SKÆRBÆK SKOLE
OPLÆG TIL GULVE OG FARVER
31.01.2020 REV. A - 20.02.2020

Fra: Thomas Ushus [tbu@friis-moltke.dk]
Til: Sune Bundesen [sb32@toender.dk]
Cc: Henrik Villefrance [hv@friis-moltke.dk]; Ingri B. Løvsbogen [ibl@friis-moltke.dk]
Sendt dato: 25-02-2020 10:25
Modtaget Dato: 25-02-2020 10:25
Vedrørende: VS: Skærbæk skole - ADK

FÆLLESAREAL - SYDBYGNING/MELLEMBYGNING - STUEPLAN

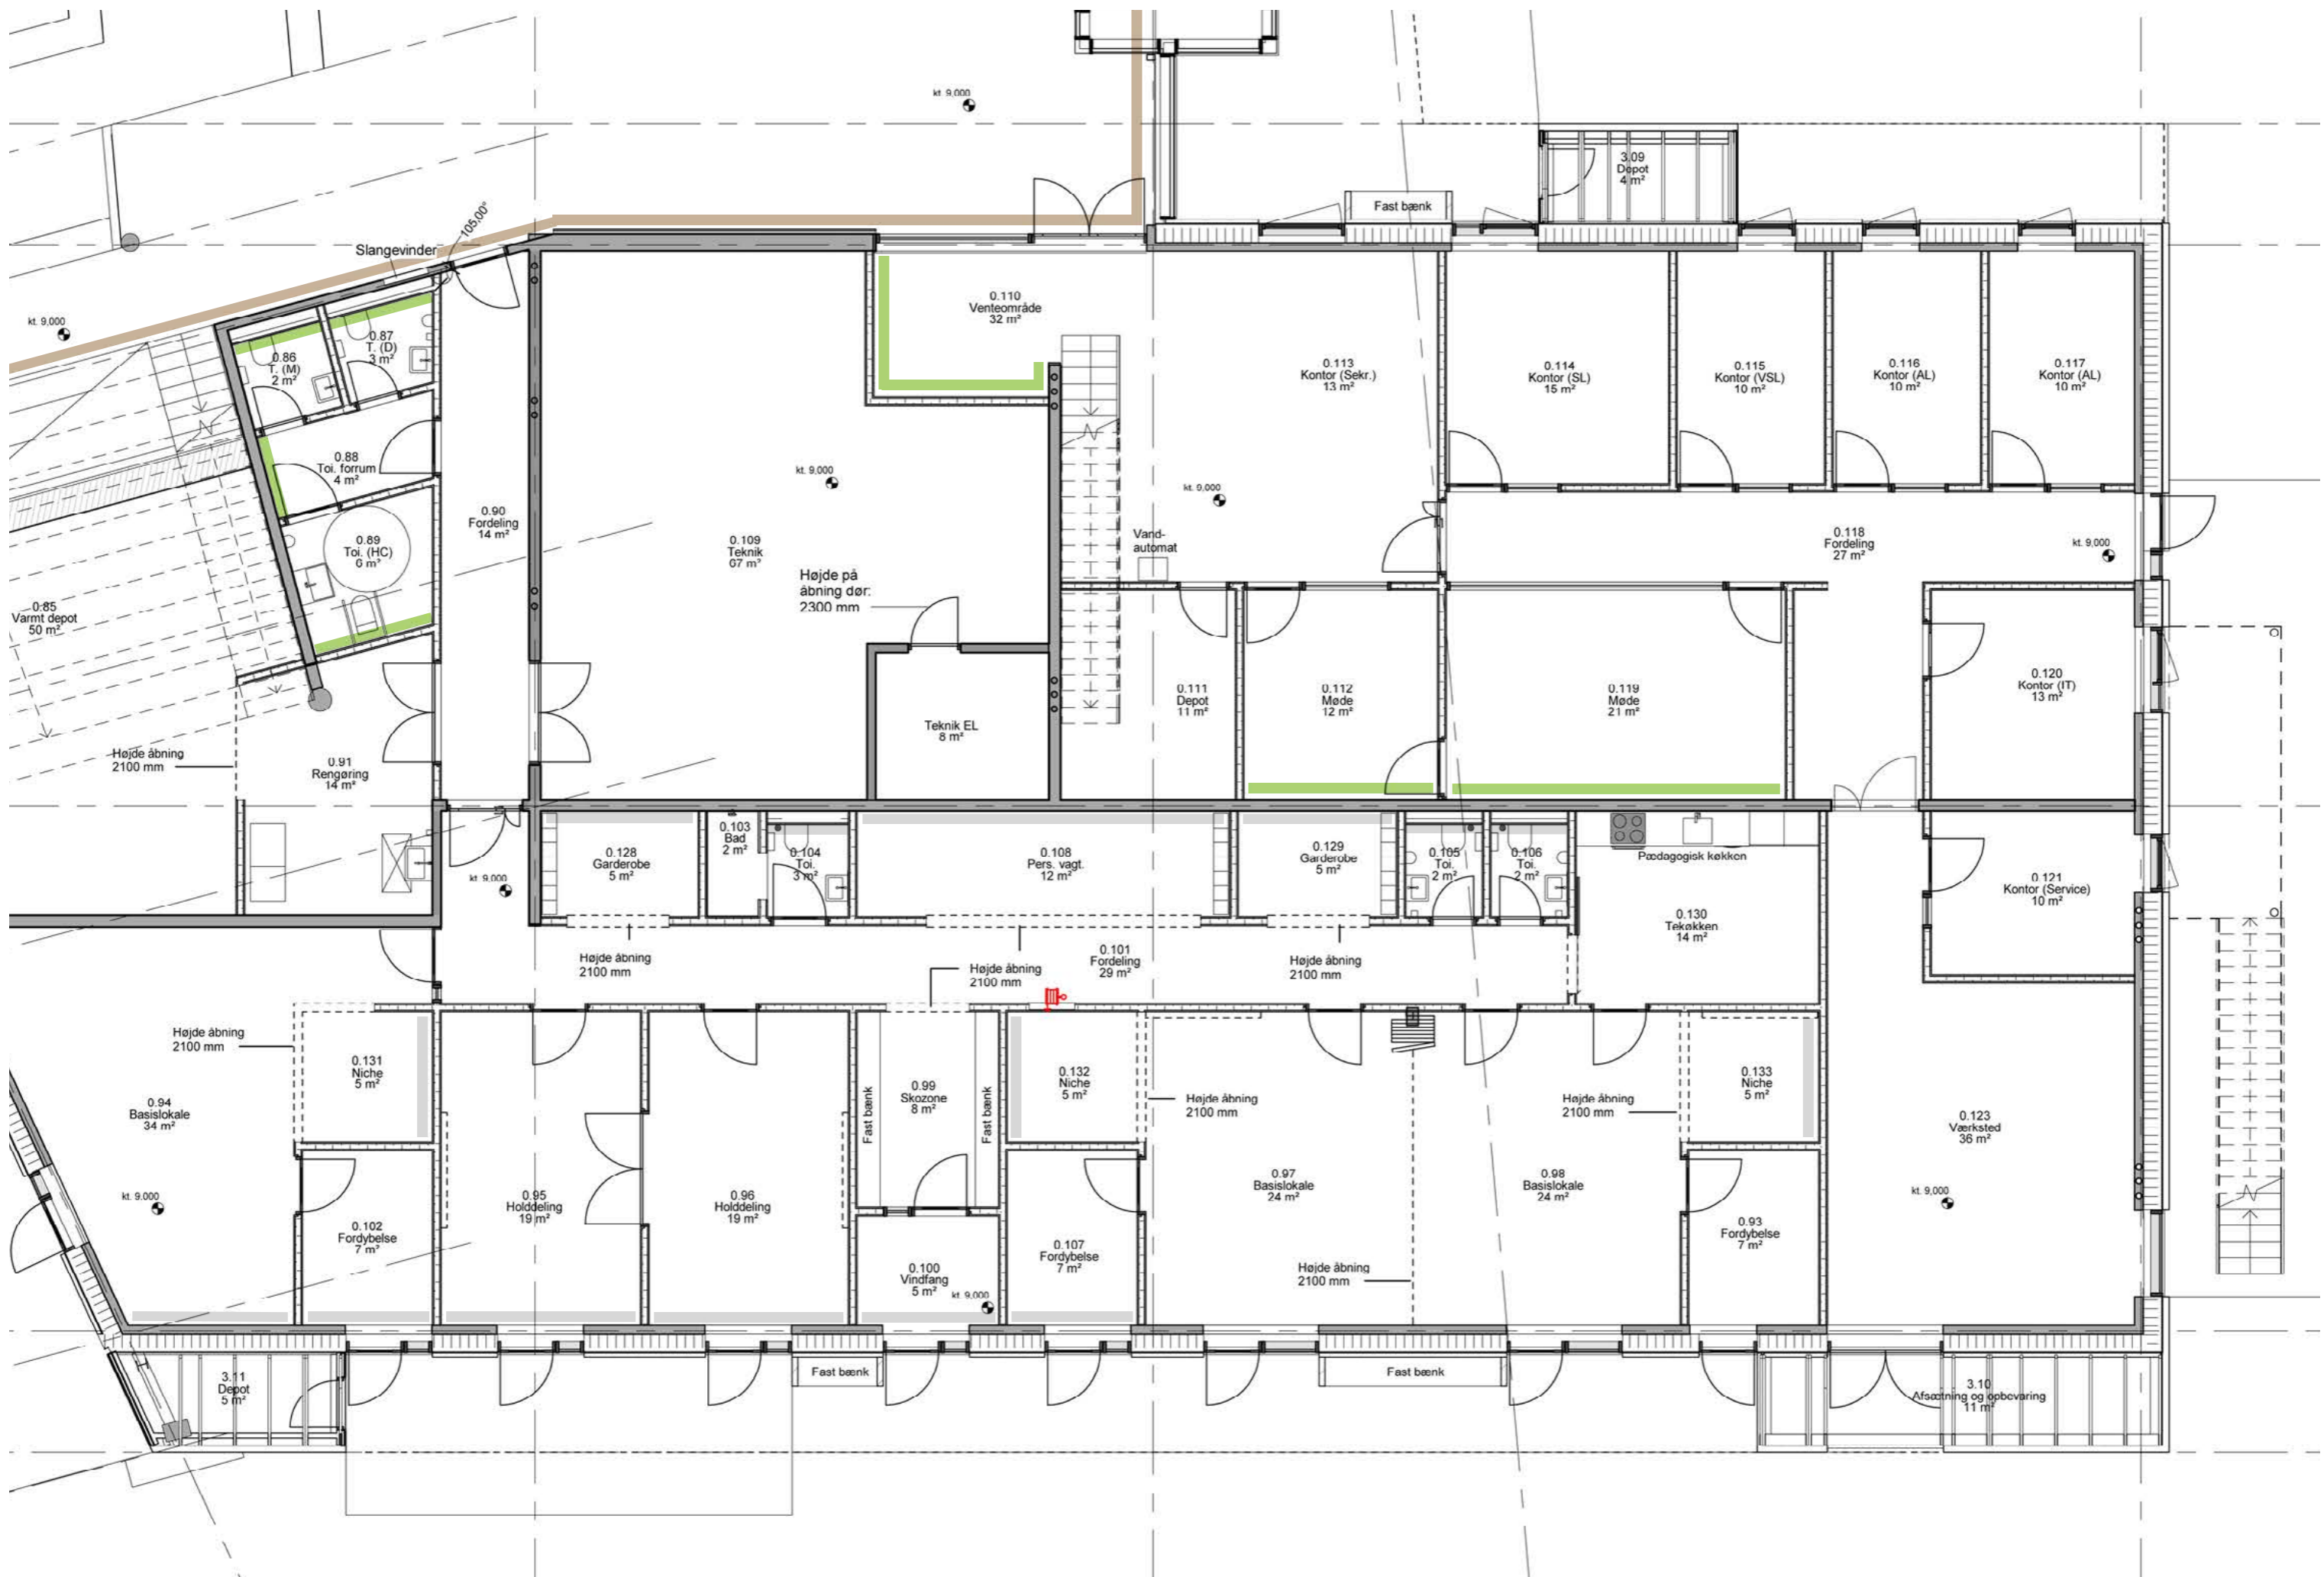
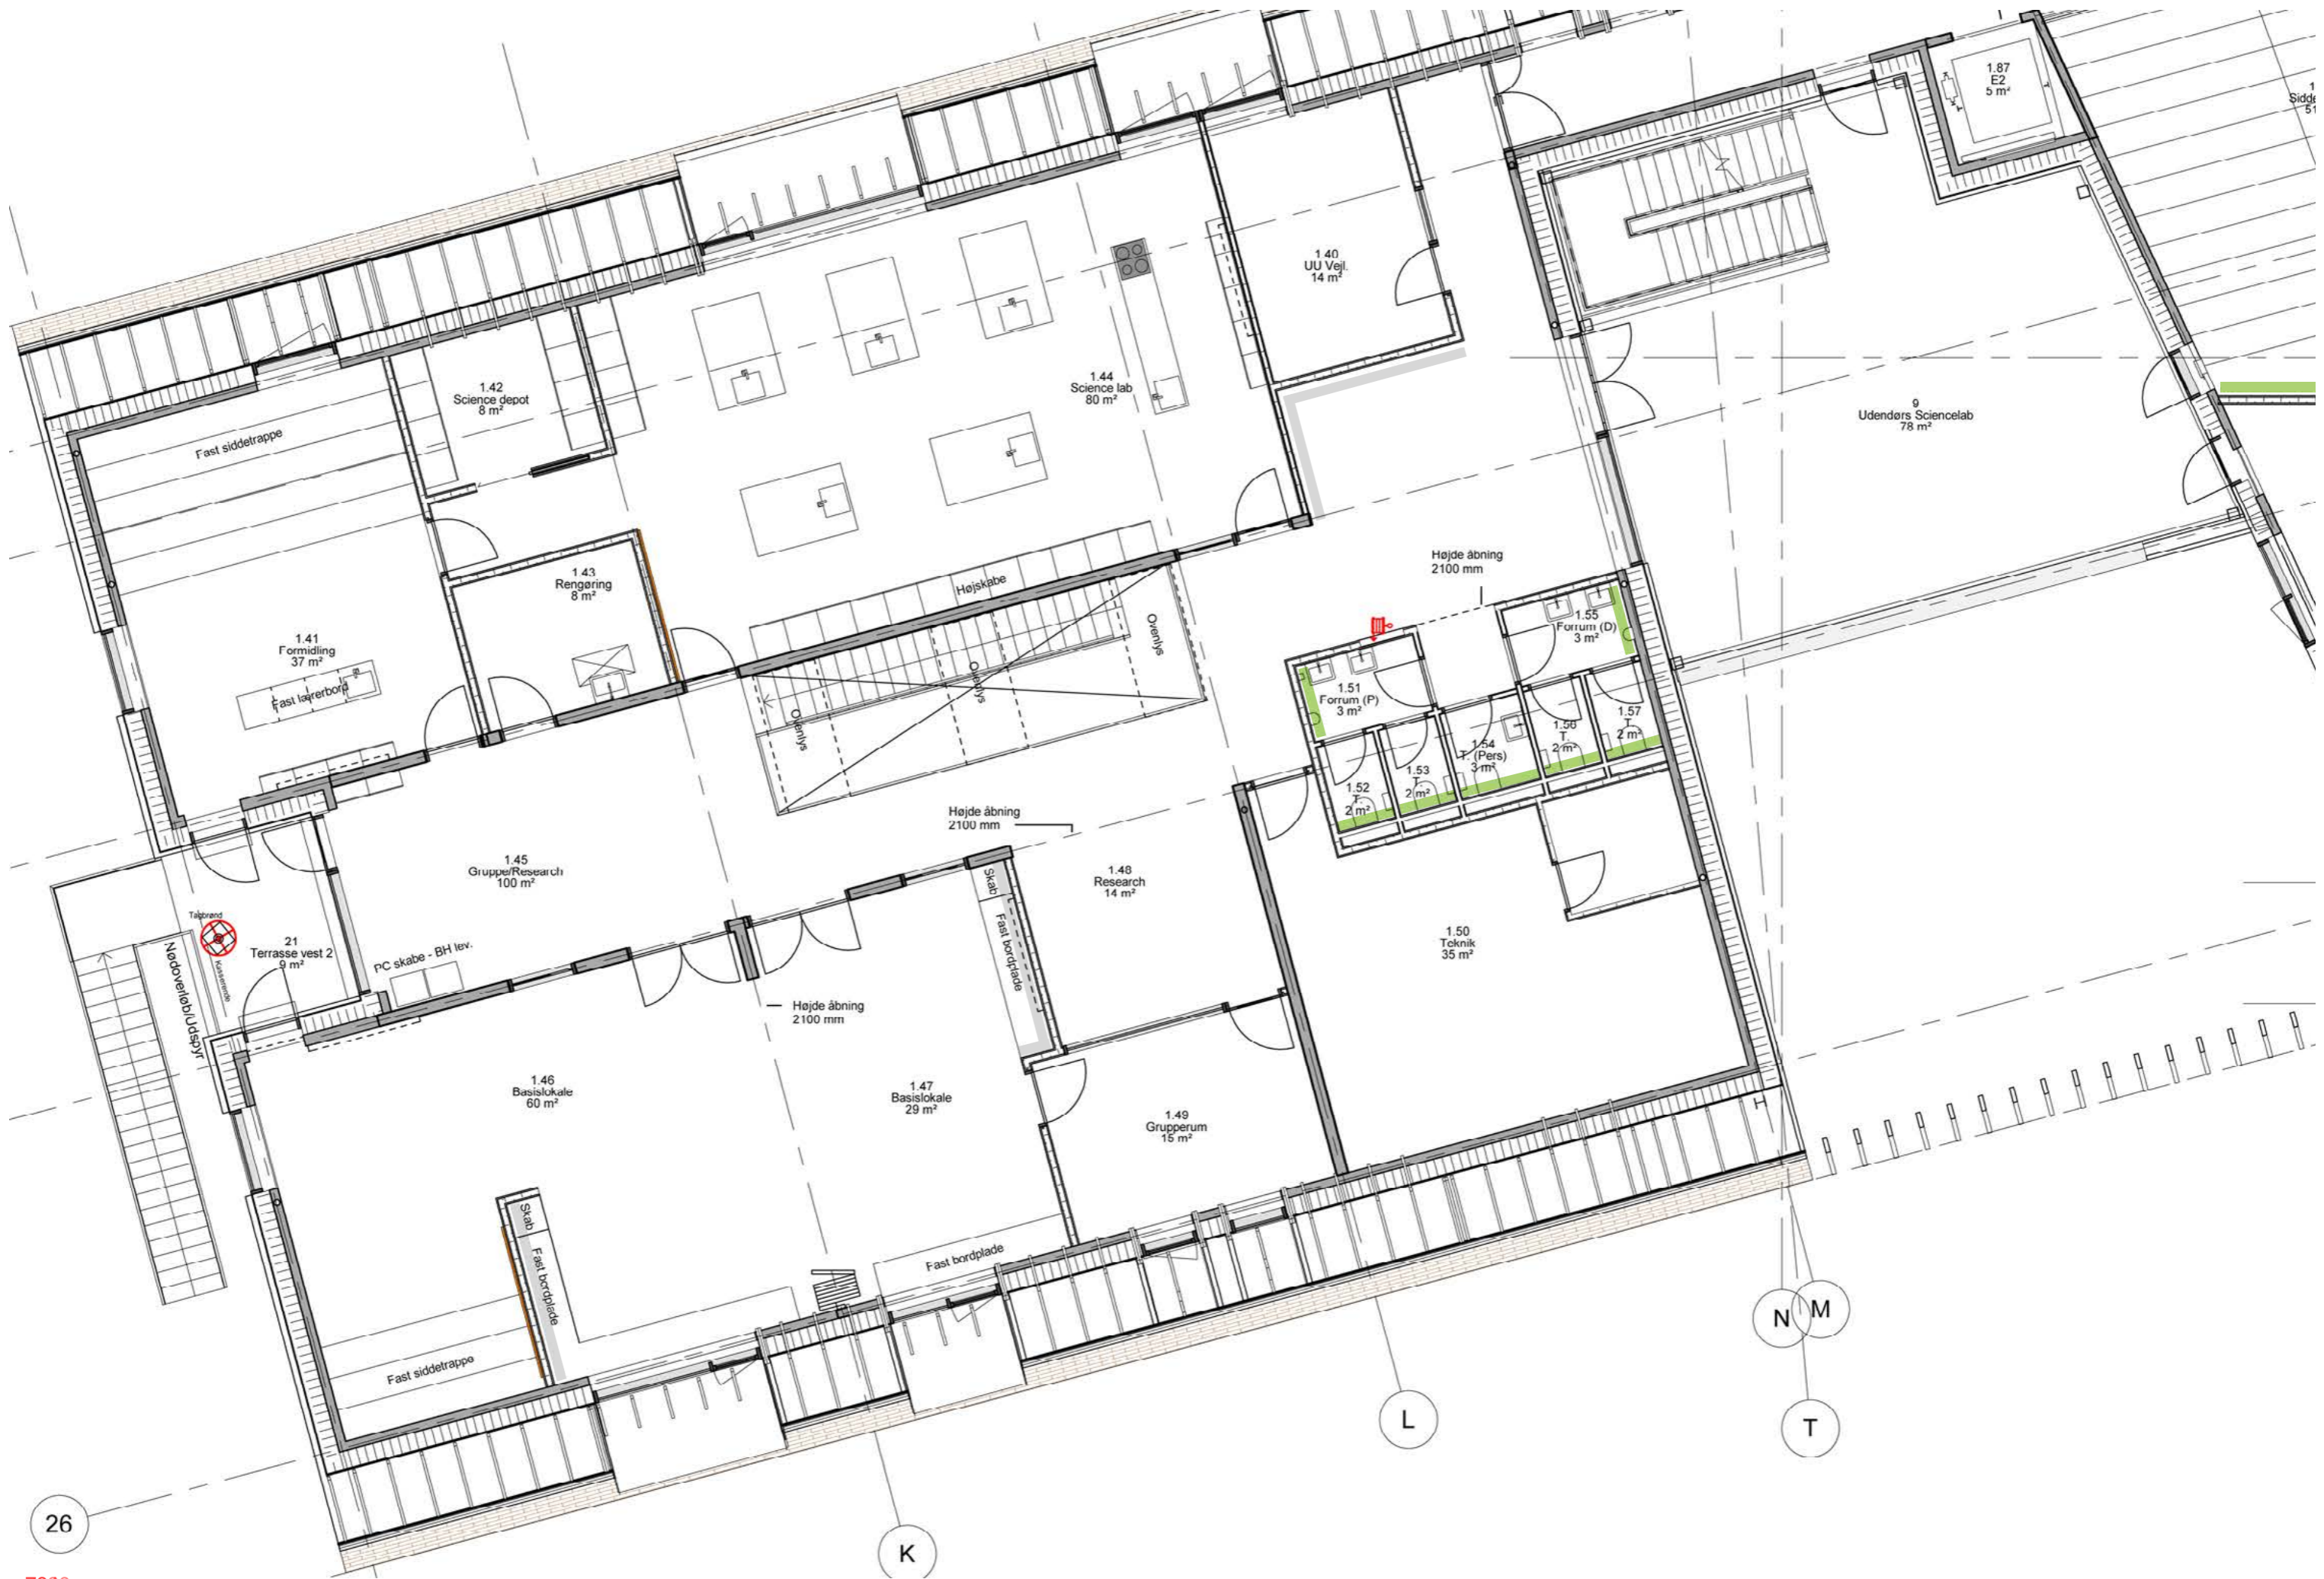
GUMMIGULV:

NORAPLAN SENTICO

Læringsrum, fællesrum, finværksteder, garderober, toiletter, personalerum
